ЩУПЫ ЦИЛИНДРИЧЕСКИЕ
ДЛЯ СТАНОЧНЫХ ПРИСПОСОБЛЕНИЙ

ГОСТ

8926—68*

Изменение № 2 ГОСТ 8926—68 Щупы цилиндрические для станочных приспособлений. Конструкция и размеры

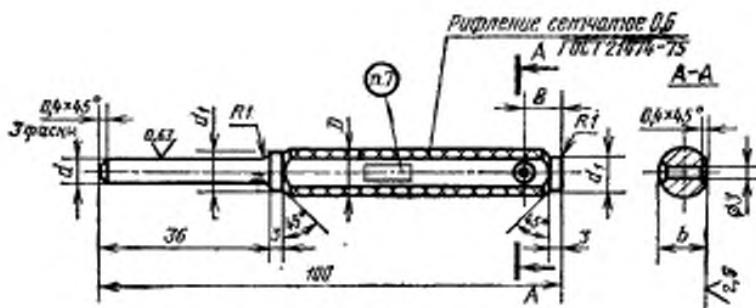
Наименование стандарта. Исключить слова: «и размеры», «and sizes».
Пункт 1 Чертеж. Заменить параметры шероховатости: Rz 40 на Ra 6,3;
 Ra 2,5 на Ra 1,6; Ra 0,63 на Ra 0,4
